**RESOLUCIÓN No. DEIA-IA- 048-2020**  
De 14 de Agosto de 2020.

Que aprueba el Estudio de Impacto Ambiental, Categoría II, correspondiente al proyecto denominado **“URBANIZACIÓN NUEVONOMÉ”**, promovido por la sociedad **DESARROLLO URBANÍSTICO AGUAS BLANCAS, S.A.**

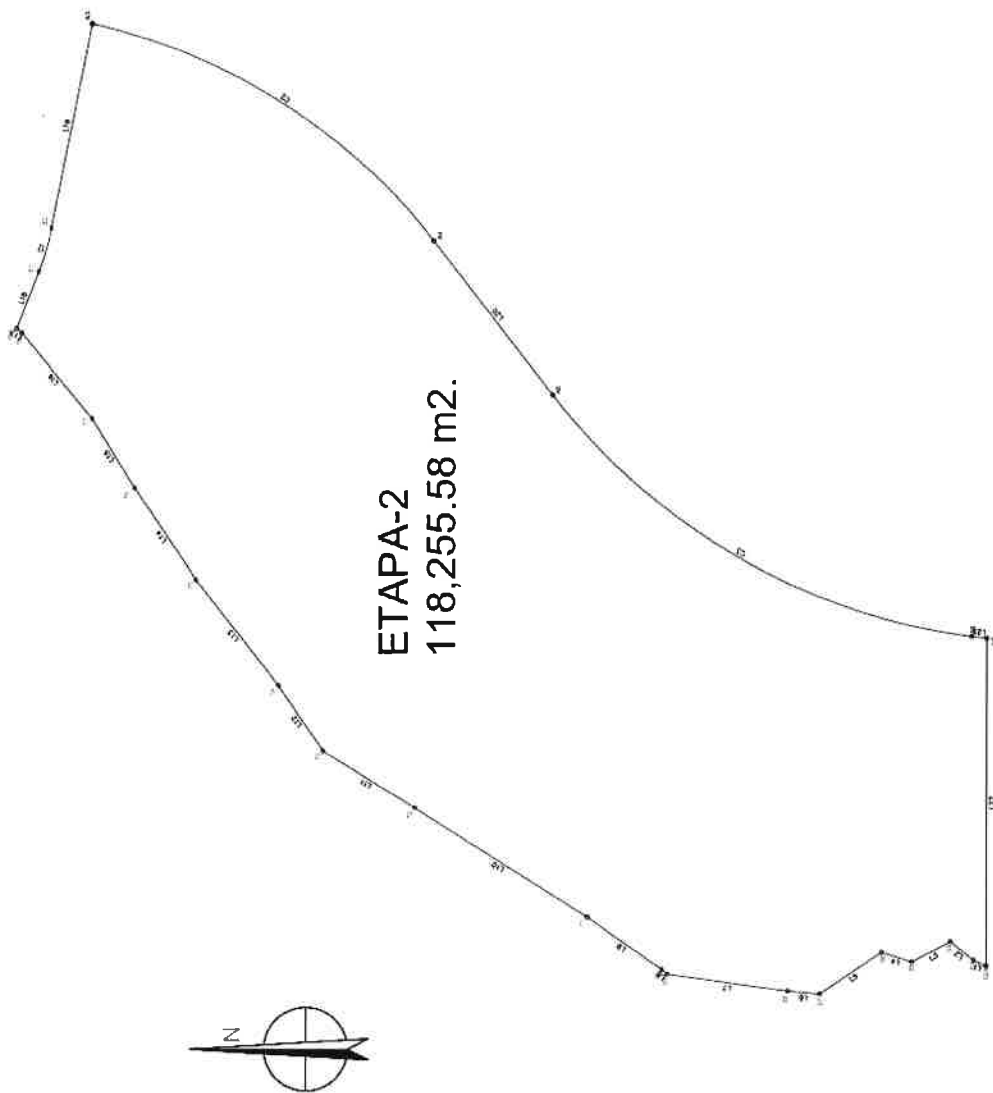
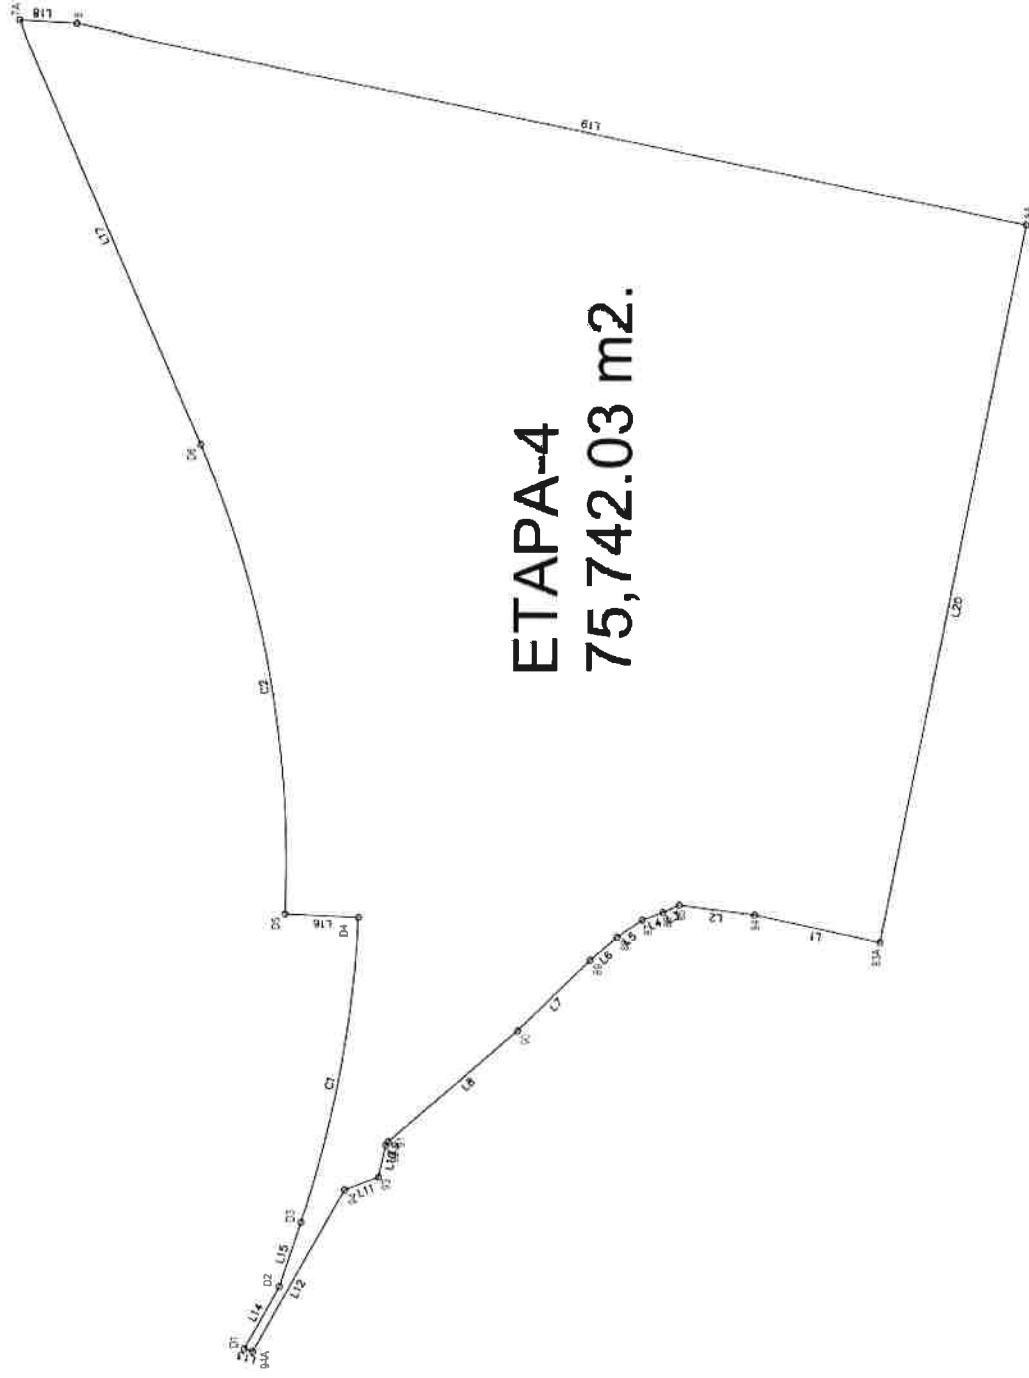
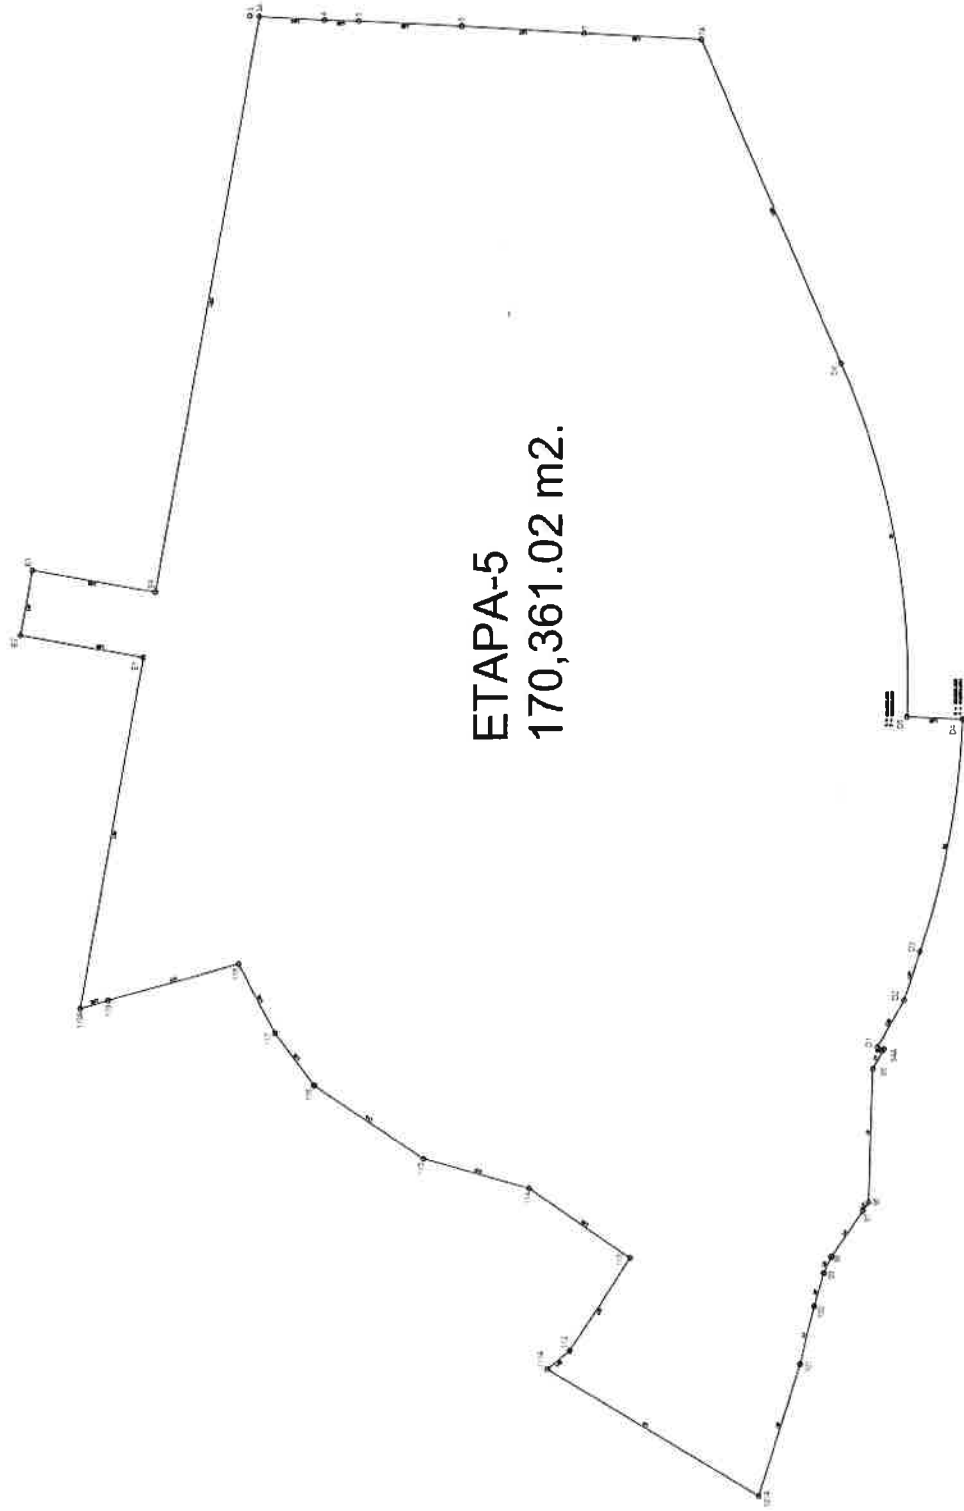
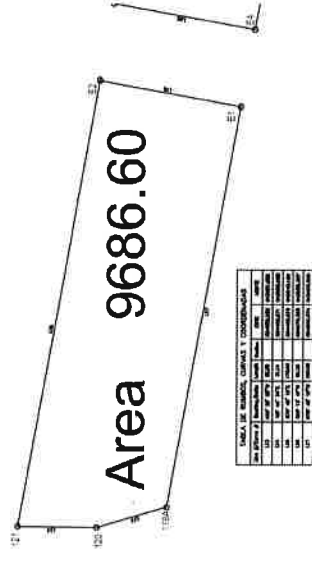
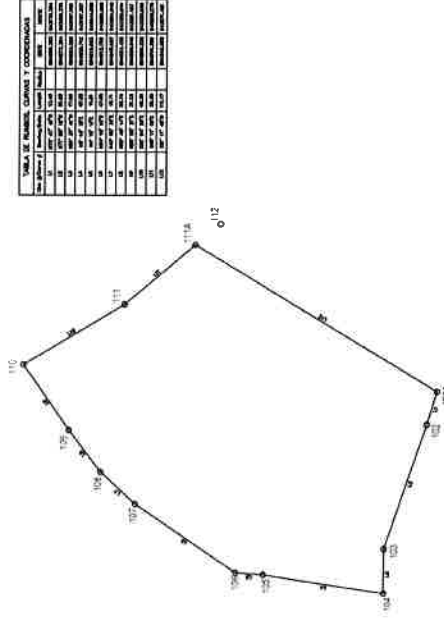
- **Respecto a la pregunta 3**, el promotor da respuesta a cada uno de los subpuntos solicitados:
  - **Al subpunto (a)**, la cual hacía referencia en aportar superficie y las coordenadas de las etapas propuestas del proyecto, el promotor presenta las mismas, indicando las siguientes superficies de desarrollo: superficie total de la primera etapa: 120,674.38 m<sup>2</sup>, superficie total de segunda etapa: 118,255.58 m<sup>2</sup>, superficie total de tercera etapa: 45,765.68 m<sup>2</sup>, superficie total de cuarta etapa: 75,742.03 m<sup>2</sup>, superficie total de quinta etapa: 170,361.02m<sup>2</sup>, superficie total de la sexta etapa: 37,356.74 m<sup>2</sup> (ver fojas 101 a la 105 del expediente administrativo). Las cuales fueron verificadas por DIAM mediante MEMORANDO DIAM-0003-2020, generando las siguientes superficies: primera etapa: 11 ha+7763.31 m<sup>2</sup>, segunda etapa: 12 ha+2119.46 m<sup>2</sup>, tercera etapa: 4 ha+4811.74 m<sup>2</sup>, etapa: 7ha+5830.66 m<sup>2</sup>, quinta etapa: 17 ha+0272.74 m<sup>2</sup>, poli-01-de la sexta etapa: 1ha+3070.14 m<sup>2</sup>, poli-02-de la sexta etapa: 0ha+9644.46 m<sup>2</sup>, poli-03-de la sexta etapa: 1ha+04540.78 m<sup>2</sup> (ver fojas 144 a la 146 del EsIA); algunas de estas superficies presentan diferencias significativas; por lo cual se solicitan nuevamente mediante solicitud de segunda información aclaratoria.

- **Al subpunto (d)**, el cual hacía referencia a presentar plano por etapa, a fin de verificar el uso de suelo, el promotor presenta plano visible a foja 97 del expediente administrativo correspondiente).

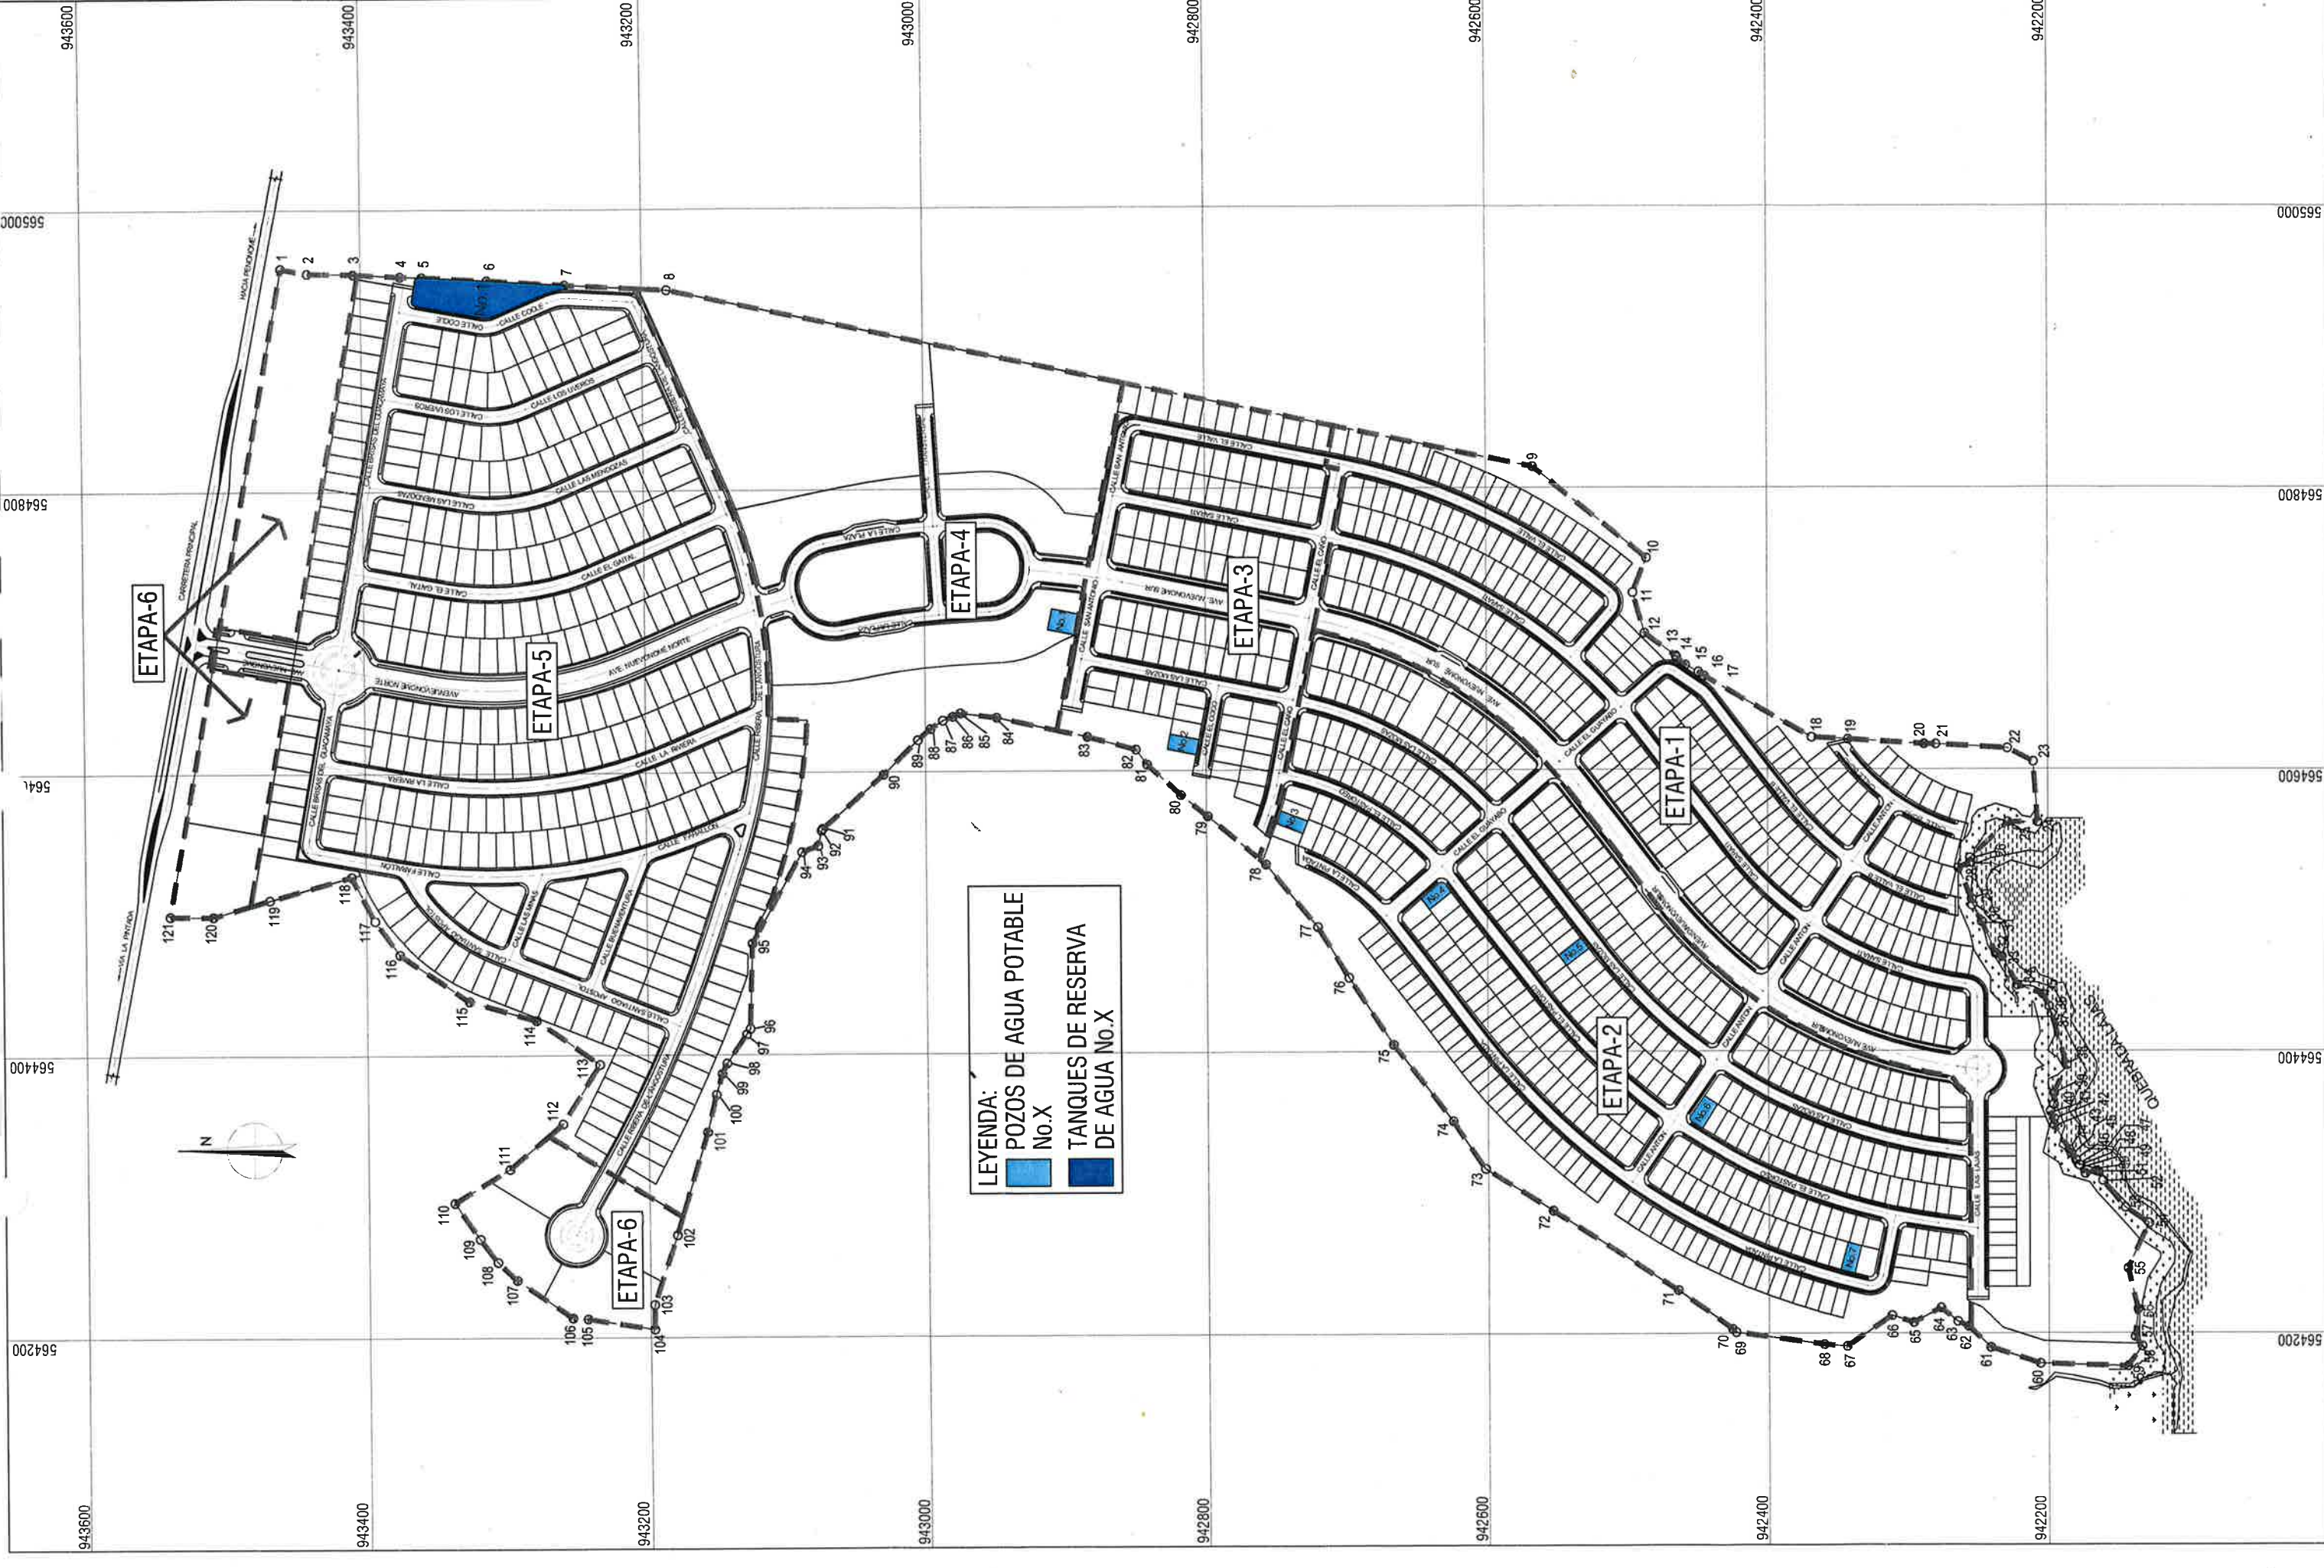
- 1) Indicar la cantidad de pozos a utilizar.
- 2) Presentar coordenadas UTM con DATUM específico, en formato Excel y/o en archivo digital en Shape File (SPH), que determinen la ubicación de los sitios de perforación dentro del área del polígono del proyecto.
- b. Presentar medidas de contingencia para abastecer de agua potable en todas las etapas del proyecto; en caso que los pozos no tengan la capacidad de abastecer el mismo

a. Los pozos a emplear para satisfacer las necesidades de agua potable para las etapas 4, 5, y 6 se encuentran ubicados y distribuidos dentro del desarrollo de las etapas 1, 2, 3, y 4, contando con una totalidad de 7 pozos para todas las etapas como se mencionó en el estudio. El agua se extraerá y tratará, para ser almacenada en tanques de reserva de agua potable, para satisfacer la demanda de todas las etapas del proyecto, incluyendo las etapas 4,5, y 6 como se ha mencionado.

- 1) La cantidad de pozos a utilizar en todas las etapas será de siete (7).
- 2) A continuación se presentan las coordenadas DATUM WGS 84 de ubicación de los sitios de perforación de pozos en todas las etapas :
